泊発電所 3号炉 重大事故等対策の有効性評価

「格納容器バイパス」

(審査会合における指摘事項回答)

令和 5 年 5 月 11 日
北海道電力株式会社

図 評価モデルの概念図

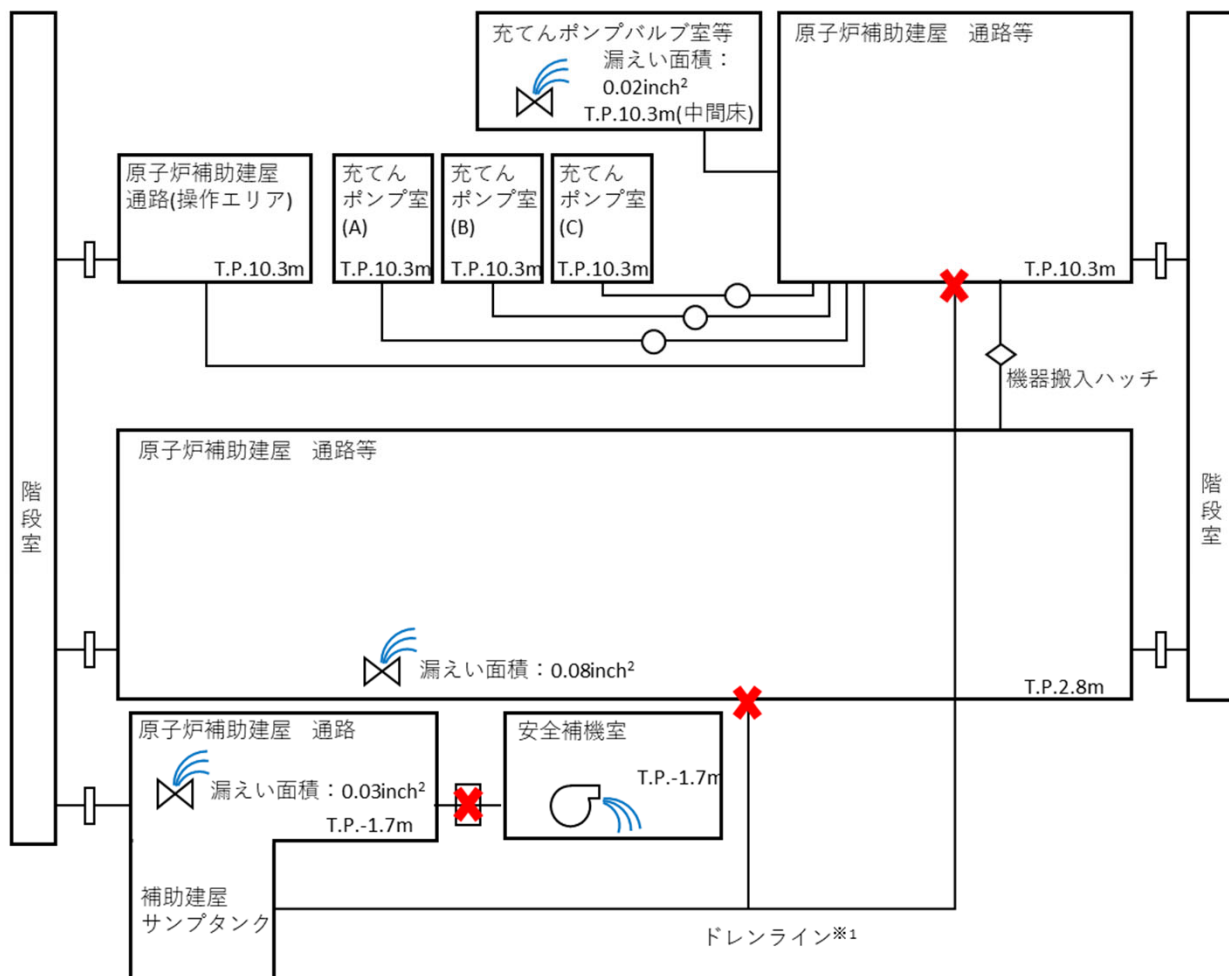
ツインパワー弁の操作場所の温度影響評価について、最新の審査実績を踏まえて、階段等の伝搬経路を含めた評価条件及び条件設定の考え方を網羅的に示した上で説明すること。

「T.P.10.3m 中間床充てんポンプバルブ室」については、「区画扉(閉)(中略)を鑑みると、操作場所への蒸気流入及びその影響は殆どない」とし、検討対象から外しているが、蒸気の漏えいの懸念があるのであれば当該区画を含めて評価を行い、説明すること。

- 泊3号炉では、簡易的な手法でツインパワー弁の操作場所の雰囲気温度の評価を行い妥当性を示していた。
- しかしながら、先行実績を踏まえ、蒸気の発生場所及び流入経路を網羅的に整理したうえで精緻に解析評価することとし、具体的にはGOTHICによる解析評価を行った。
- 解析にあたっては、T.P.10.3m 中間床充てんポンプバルブ室を含めた蒸気の発生場所および階段等、蒸気の伝搬経路及び原子炉建物壁から環境への放熱等の条件を網羅的に整理した。整理結果を次ページの表に示す。
- 整理結果を踏まえ解析モデルを作成した。このモデルの概要を次々ページの図に示す。
- 評価の結果、ツインパワー弁操作場所の雰囲気温度は初期温度40℃に対して約5℃の上昇にとどまり、操作に影響がないことを再度確認した。

図 ツインパワー弁操作場所 断面イメージ図

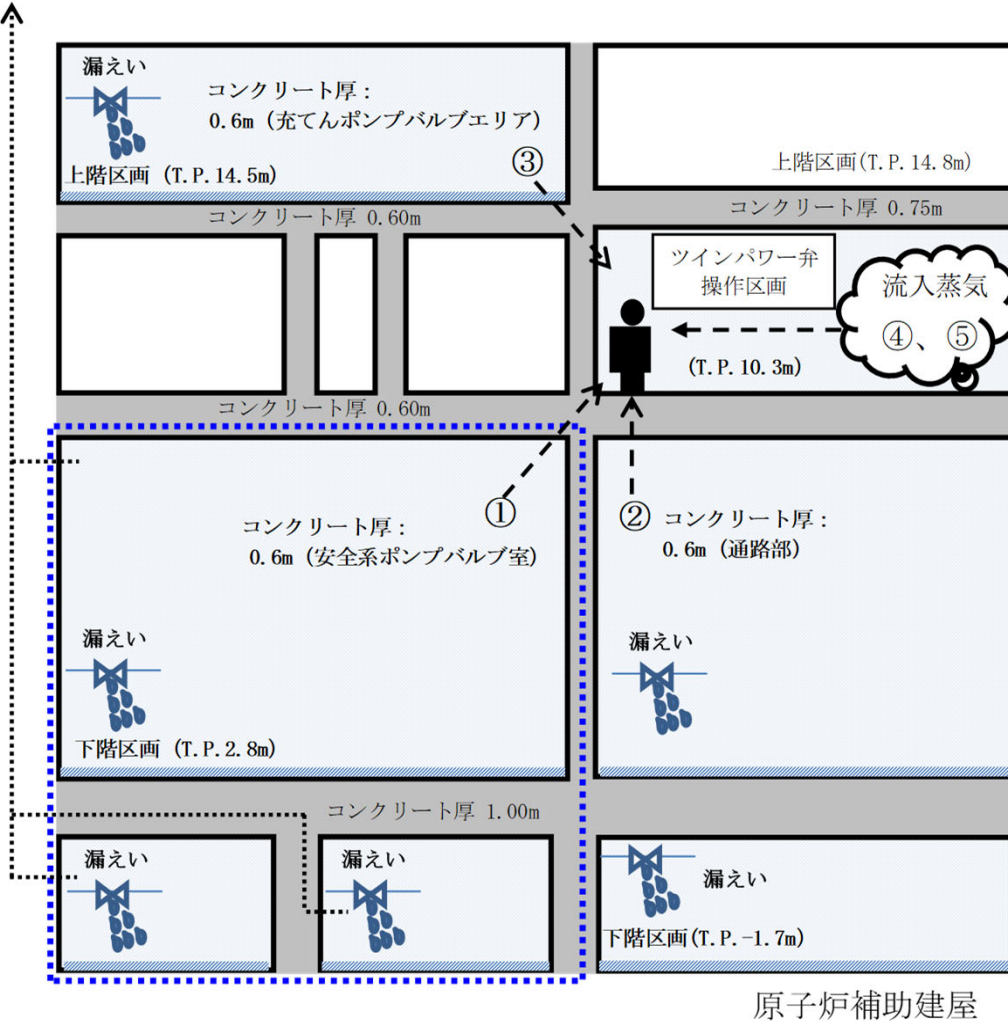
【指摘事項】(第1124回審査会合(令和5年3月16日)「格納容器バイパス(IS-LOCA)」) 230316-3
ISLOCA時に蒸気が操作場所に流入する可能性がある場合には、作業員の内部被ばくの影響を説明すること。
なお、島根2号炉の場合は、現場に向かう作業員に放射線防護具(酸素呼吸器)を装備することになっている。

- ISLOCA時のツインパワー弁の操作場所には少量の蒸気が流入する可能性があることから、GOTHIC解析で得られた蒸気流入量を用いて、放射線防護具(全面マスク又は電動ファン付きマスク)無しの条件で作業員の被ばく評価を実施した。
- 評価した結果、操作場所における流入蒸気からの線量率は外部被ばく分が約0.3mSv/h、内部被ばく分が約10.7mSv/hとなった。
- ツインパワー弁の閉操作は、駆動用空気ポンペをツインパワー弁への空気供給配管に接続することで、ツインパワー弁の操作箱の操作スイッチにより遠隔操作が可能となり、容易に操作できる。この操作に要する時間は余裕を含め15分であるため、運転員の受ける線量は約7.3mSvとなり、流入蒸気による影響は約2.8mSvの増加にとどまった。
- 被ばく評価は放射線防護具(全面マスク又は電動ファン付きマスク)無しの条件で実施したが、ISLOCA等の内部被ばくの恐れがある場合には、放射線防護具(全面マスク又は電動ファン付きマスク)を装備する運用としている。

- ツインパワー弁操作場所に流入する蒸気からの外部被ばく及び内部被ばくを追加で考慮
- 追加分の被ばく線量は約2.8mSvであるが、作業員の安全を考え、放射線防護具（全面マスク又は電動ファン付きマスク）を装備することとする。

指摘事項 230228-6 (2 / 4)

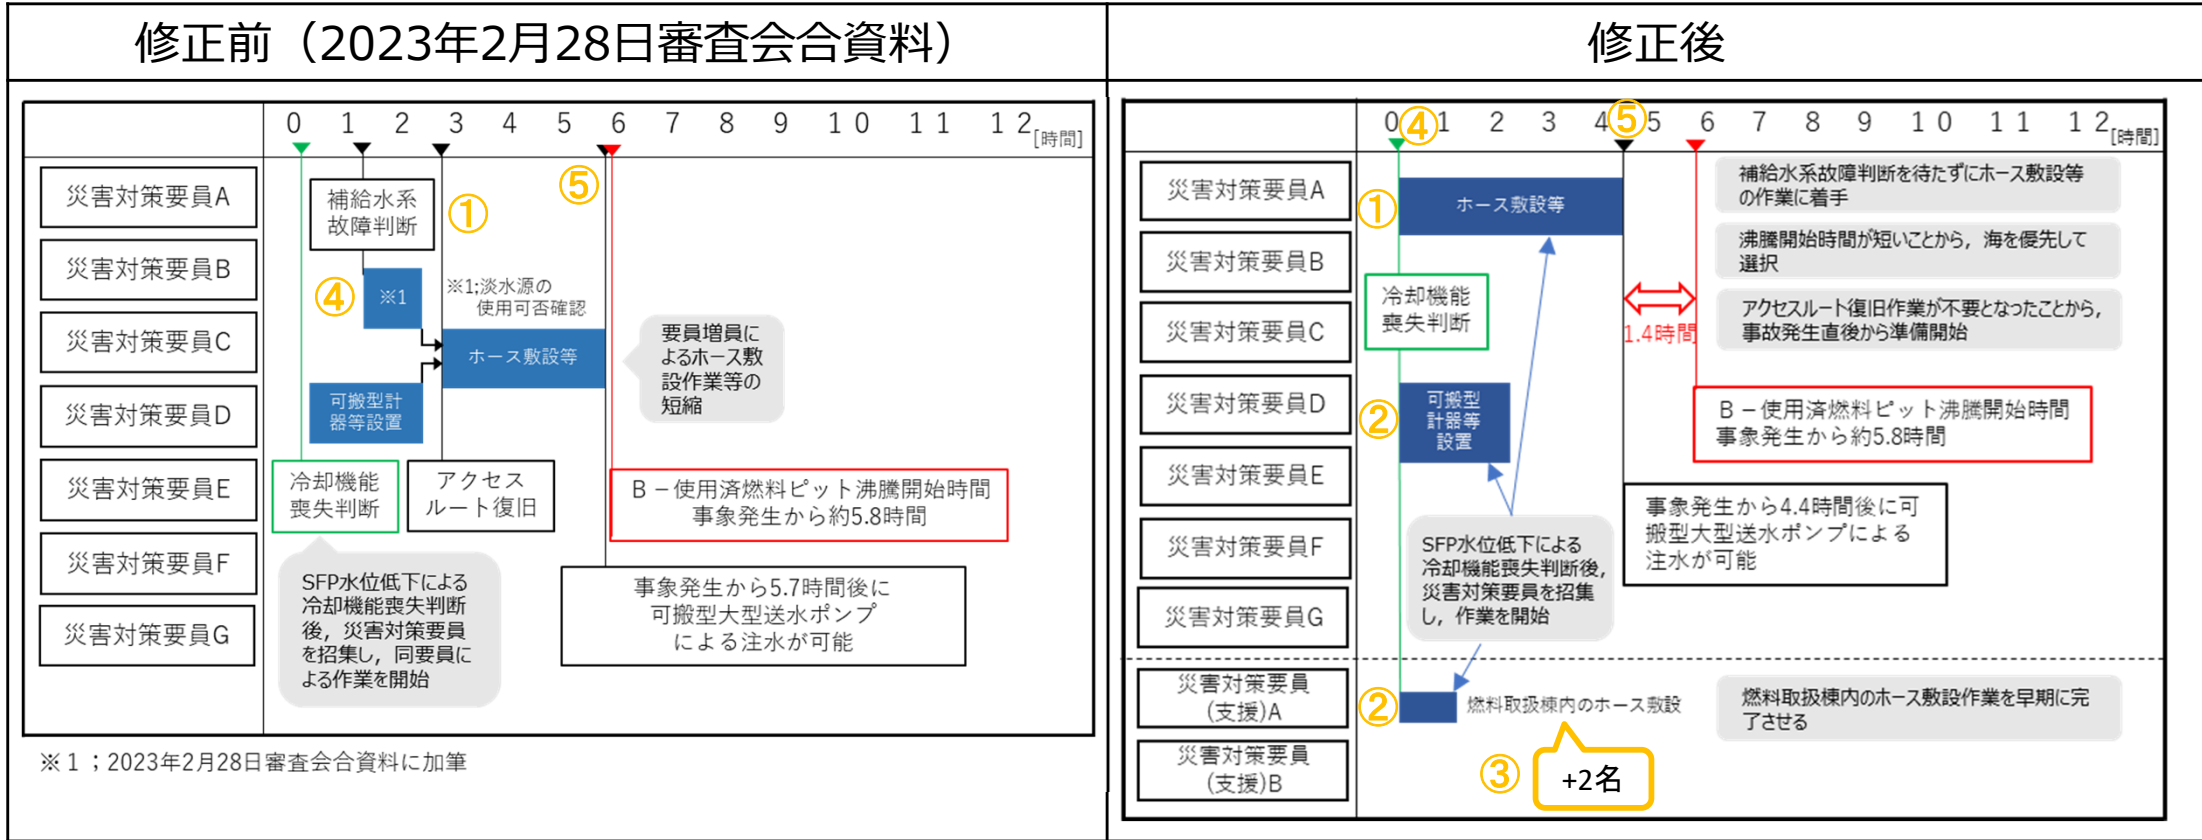
想定事故1では注水準備完了が5.7時間に対して100℃到達が6.6時間、想定事故2では注水準備完了が5.7時間に対して100℃到達が5.8時間となっている。柏崎刈羽6、7号炉の適合性審査において得られた技術的知見を踏まえ、沸騰状態となる前に注水準備を完了する方針としているが、余裕時間が少ないため、地震起因のスロッシング等を踏まえても注水準備完了時間が妥当なものであるかどうかを検討し説明すること。

- 有効性評価「想定事故1」及び「想定事故2」における使用済燃料ピット水が100℃に到達する時間に対しては、片ピットのみで評価する等の保守的な評価に基づく時間であるとともに、可搬型大型送水ポンプ車による海水注水準備完了時間は訓練実績に余裕を見た想定時間を保守的に設定した時間であることから、余裕時間は少ないもののスロッシング等を踏まえても妥当であると考えていた。
- 先行審査実績を踏まえると、使用済燃料ピット水が100℃に到達する時間に対する注水準備完了時間に更なる余裕の確保が必要であると認識し、以下の対応を実施することとした。その結果、想定事故1における余裕時間は、これまでの約0.9時間から約2.2時間に、また、想定事故2における余裕時間は、これまでの約0.1時間から約1.4時間になった。
 - 泊3号炉は、先行プラントと比較し、使用済燃料ピット水が100℃に到達するまでの時間が短いことから、使用済燃料ピット補給水系故障判断を待たず、災害対策要員により可搬型大型送水ポンプ車等の準備を開始する。
 - 上記準備と並行して、運転員にて常設設備による淡水の注水準備を行い、これらの手段が使用できない場合に可搬型大型送水ポンプ車により海水を注水する。
 - アクセスルート復旧作業を想定していた51m倉庫・車庫エリアからのアクセスルートについて、道路の拡幅を行うことにより周辺斜面の崩壊を考慮しても可搬型設備の運搬に必要な道路幅を確保し、アクセスルート復旧作業を不要としたことから、手順着手の判断後、速やかに注水準備を開始する。
 - 使用済燃料ピット水温が可能な限り低い状況で燃料取扱棟内のホース敷設作業を完了できるよう、災害対策要員(支援)^{※1}2名を増員した。

- ① 使用済燃料ピット補給水系故障判断を待たずにホース敷設等（可搬型大型送水ポンプ車の準備を含む）の作業に着手する。
- ② 燃料取扱棟内において、可搬型計器等の設置とホース敷設等の注水準備を上記作業と並行で行う。
- ③ 燃料取扱棟内のホース敷設作業は、増員した災害対策要員(支援) 2名により実施し、ホース敷設等（可搬型大型送水ポンプ車の準備を含む）の作業と並行して行うことで、注水準備にかかる時間を短縮する。なお、当該作業は、事象発生から1時間15分後に完了する。
- ④ 可搬型大型送水ポンプ車の水源は海を優先して使用する手順とすることで、淡水源の使用可否の確認や水源選択に係る時間のロスを減らし、使用済燃料ピット冷却機能喪失判断直後から注水準備を開始する。
- ⑤ ホース敷設等（可搬型大型送水ポンプ車の準備を含む）の要員が7名から3名となるため当該作業の準備時間は延びるが、他の作業を並行して実施する等の見直しにより、合計時間は短縮され事象発生から4.4時間後に注水準備が完了する。

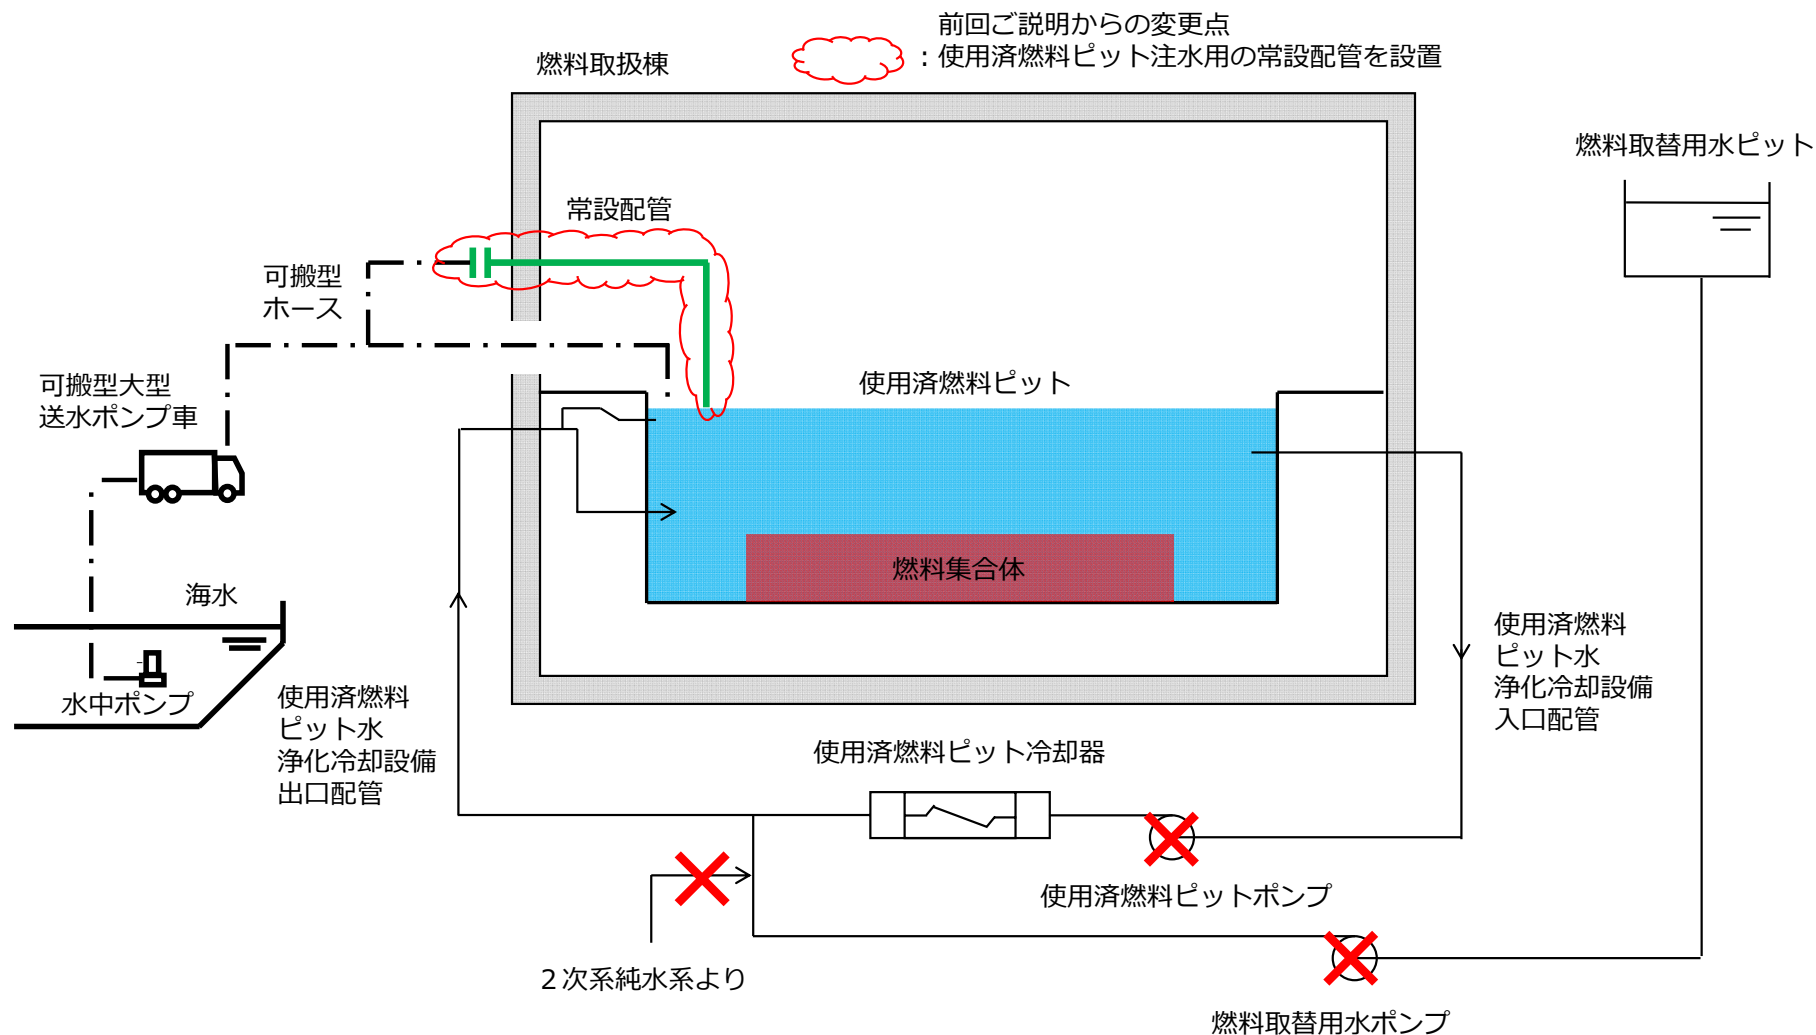
事象発生3時間以降に必要な参集要員2名に対して、発電所構外から参集可能な要員が2名としていることについて、先行審査実績を踏まえて不測の事態も考慮し、必要な要員の評価の妥当性を検討し説明すること。東海第二の場合は、「事象発生2時間以降に必要な参集要員は2名であり、発電所構外から2時間以内に参集可能な要員の72名で確保可能である。」としている。

- 泊3号炉では、常設代替交流電源設備である代替非常用発電機への燃料補給が必要となる時間が約6時間であり、ある程度時間余裕があることから、参集要員にて燃料補給要員を確保する方針としていた。
- 燃料補給活動にあたっては、当初、屋外のアクセスルートの復旧(2時間40分)を想定する必要があり、この時間は燃料補給活動ができない待機時間となるため、この時間内に十分余裕を持って参集可能な宮丘地区に専属要員2名を配置することで、燃料補給活動に支障がないと判断したものである。
- しかしながら、非常時の構外からの参集には外部要因等による不確実性を想定することも必要であると改めて認識し、より確実な対応が求められる燃料補給要員は、参集させるよりも常駐化する方が妥当であると判断したことから、先行審査実績も踏まえ、燃料補給活動に必要な要員2名を発電所内に常時確保する方針とする。なお、燃料補給要員を発電所内に常時確保する体制については、女川2号炉と同様である。

- ・燃料補給を行う災害対策要員 2 名を発電所内に常駐する要員として確保する。

＜燃料タンク(SA)の概要図＞

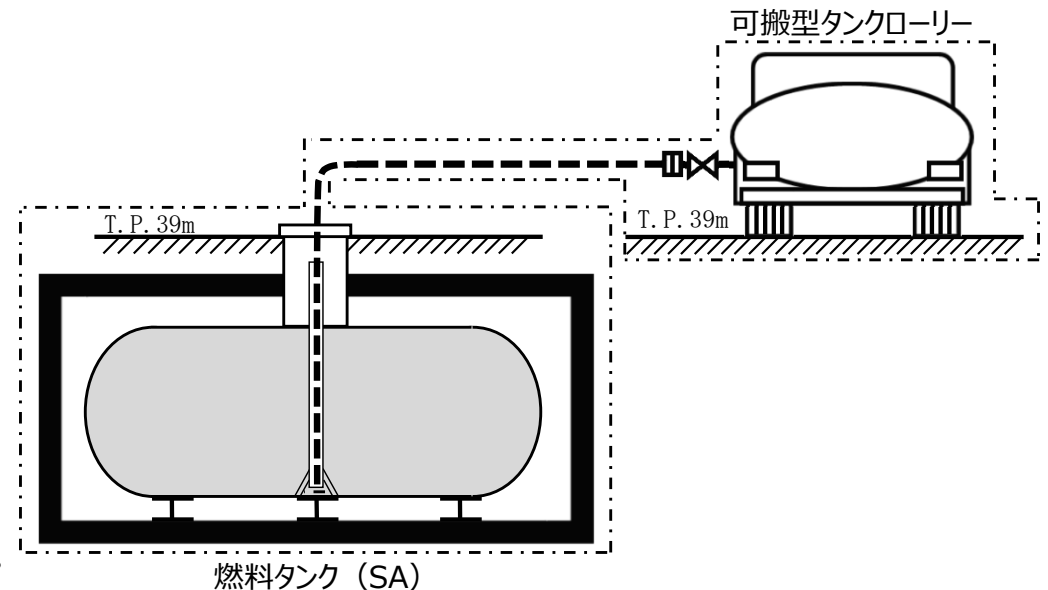
可搬型大型送水ポンプ車の燃料評価を間欠運転にしていることについて、先行審査実績を踏まえ、発電所内に保有している燃料が十分あることを説明すること。島根2号炉の場合は、燃料プールスプレイ系(可搬型スプレイノズル)による燃料プールへの注水に係る燃料評価について、保守的に事象発生直後からの大容量送水車の運転を想定し、7日間の運転継続に必要な軽油量を評価している。

- 先行審査実績を踏まえ、以下の通り評価を見直す。
 - 可搬型大型送水ポンプ車による使用済燃料ピットへの海水注水に係る燃料評価について、間欠運転から連続運転かつ100%負荷時を想定した評価とする。(変更内容①)
 - 緊急時対策所への電源供給に係る燃料評価について、緊急時対策所用発電機の負荷を、実際の想定負荷運転から100%出力とする評価とする。(変更内容②)
- 上記に加えて、ディーゼル発電機(最大負荷(100%出力))による電源供給燃料消費量を考慮しても、発電所内に保有している燃料に余裕を有するよう、50kL程度の燃料タンク(SA)を新規に設置する。(変更内容③)
